富士見高架橋補修工事請負変更契約

富士見高架橋補修工事請負変更契約

富士見高架橋補修工事請負契約（平成 29 年 6 月 22 日議決、立川市議案第 51 号）を次のとおり変更し、契約を締結する。

変更対照表

上部工事

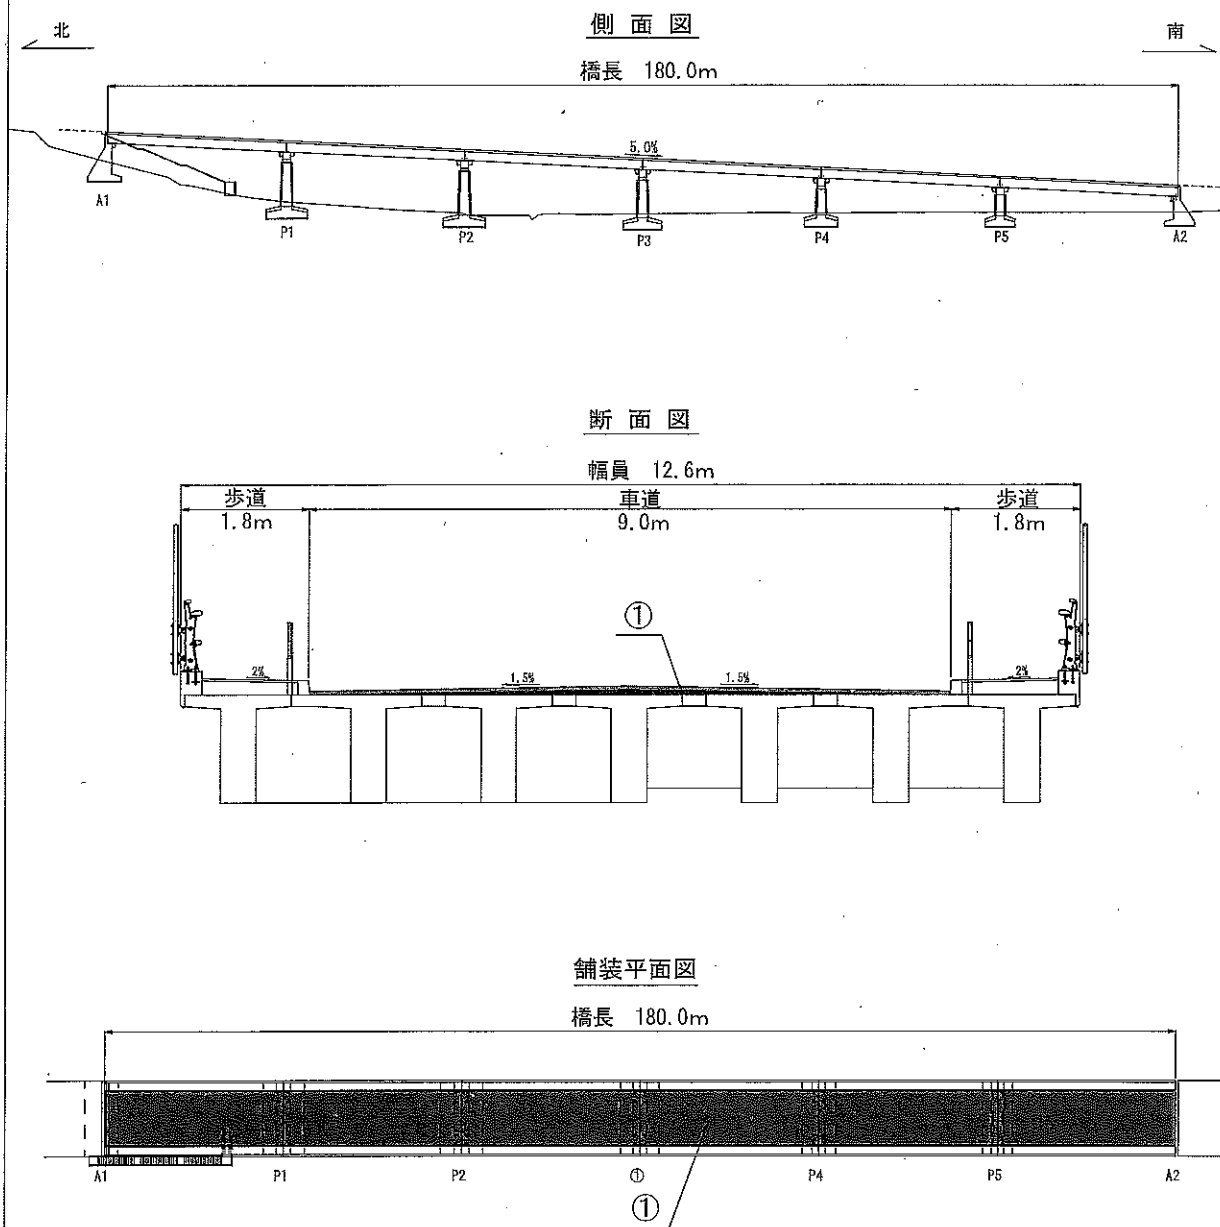
①車道舗装工 5 型から車道舗装工 8 型へ変更

橋面車道舗装補修において事前に試掘した結果、表層アスファルトの下部にある勾配を確保するための調整コンクリートが薄く、表層アスファルトの撤去により壊れてしまうため、調整コンクリートを撤去し、アスファルト舗装に置きかえるもので、舗装の厚みを 5 cm から平均 8 cm に増加変更

下部工事(P1、P2、P3、P4)

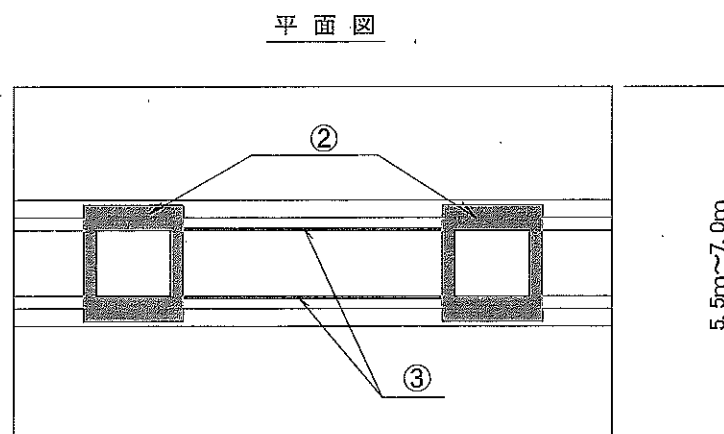
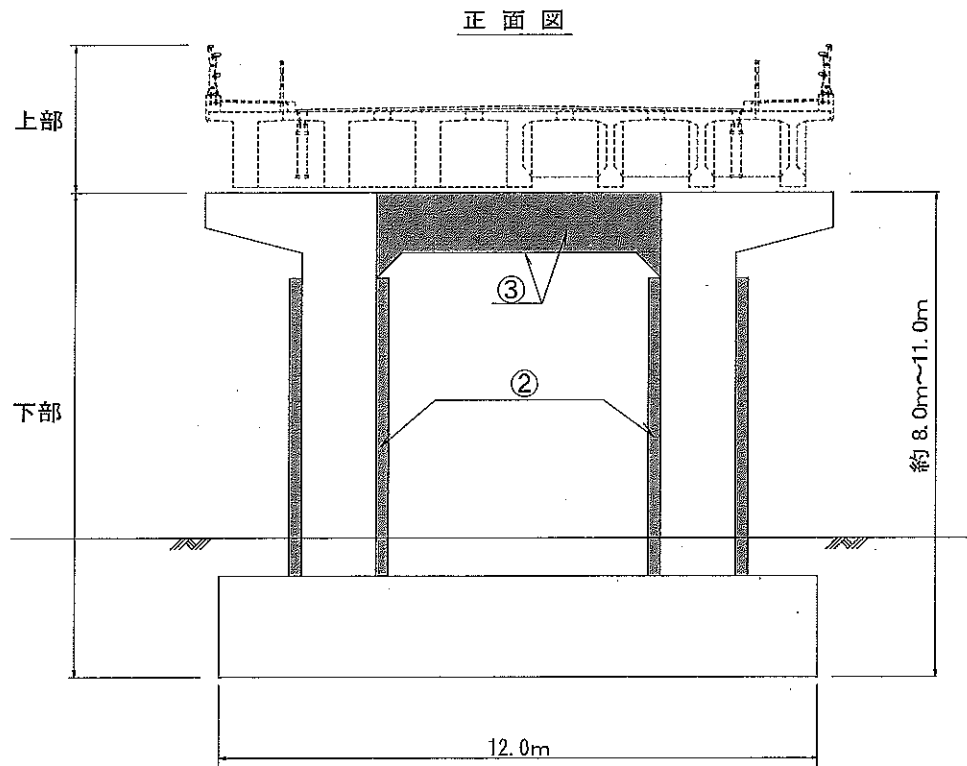
②橋脚柱補強の鉄筋量の増加

施工前に既設の橋脚コンクリートをはつり、鉄筋確認調査を行った結果、当初想定していた鉄筋種と異なるものが使用されていたため、橋脚柱部の耐震補強の鉄筋量を増加変更

③橋脚梁補強の鋼板接着面積の増加

②と同様の理由により橋脚梁部を一体的に耐震補強するため、鋼板接着面積を増加変更
